「龍門電廠安全監督委員會第三屆第4次會議」

龍門電廠建廠 工程現況與檢討

報告單位：龍門施工處

日期：中華民國98年4月30日

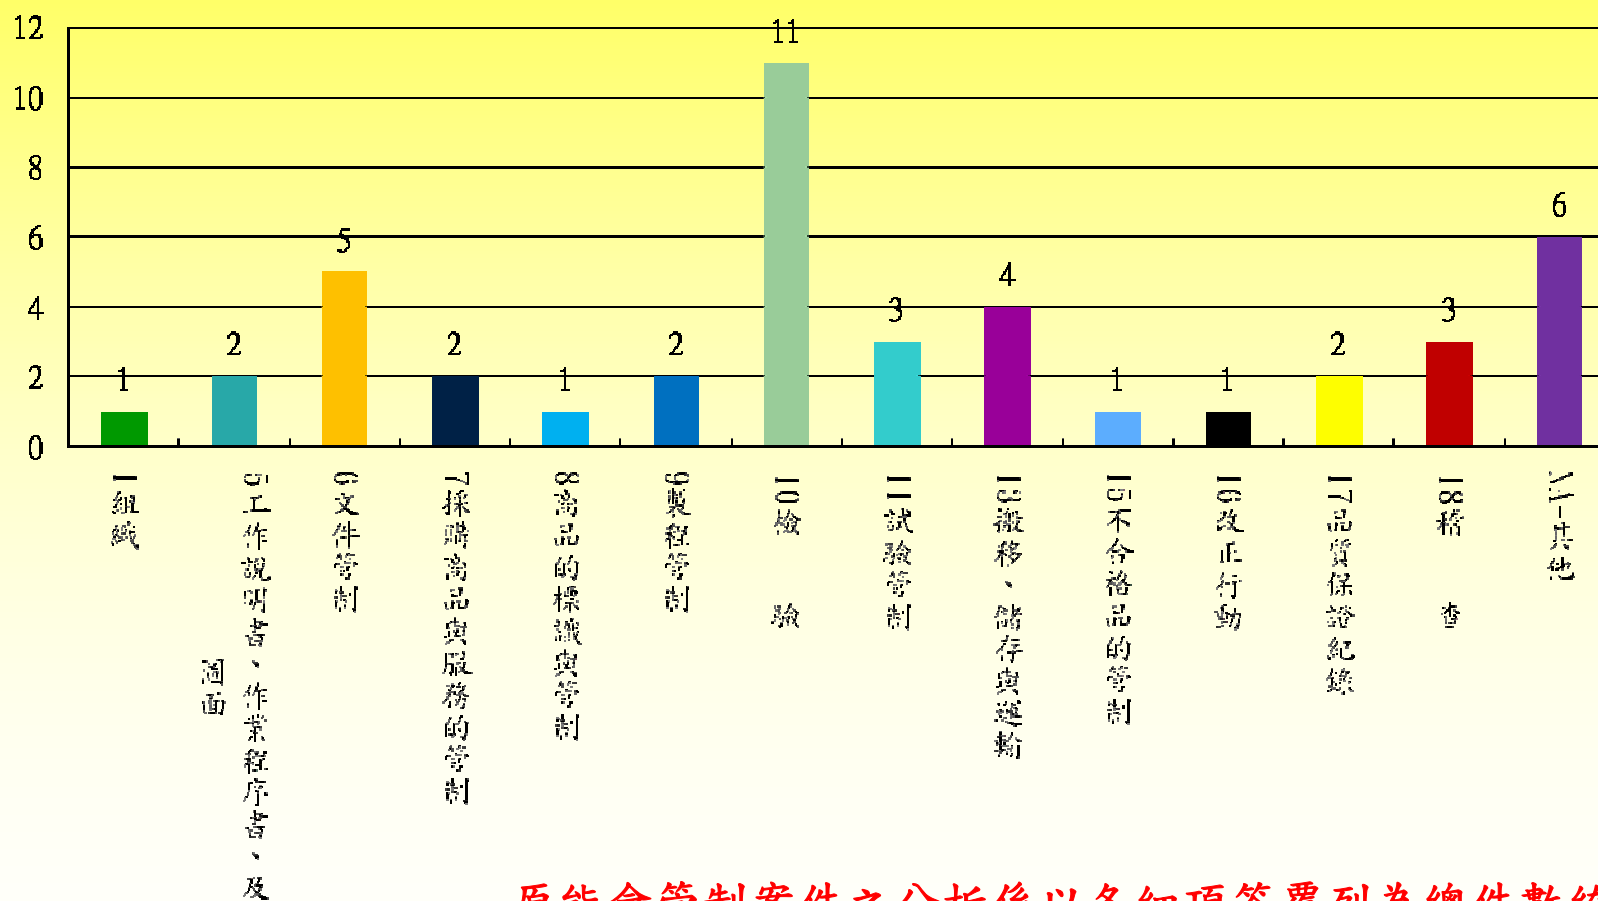
- LM-會核-98-02：有關安全級A4匯流排（反應器廠房）至RBSW配電盤（海水泵室）之4.16kV安全級電力電纜日前遭切斷乙案。
- LM-會核-98-03：核四廠#1號機爐內組件安裝/測試過程，與GE-26A5271規範不盡相符之處（如視查照片），請說明其是否影響反應器整體功能規格，請查照。
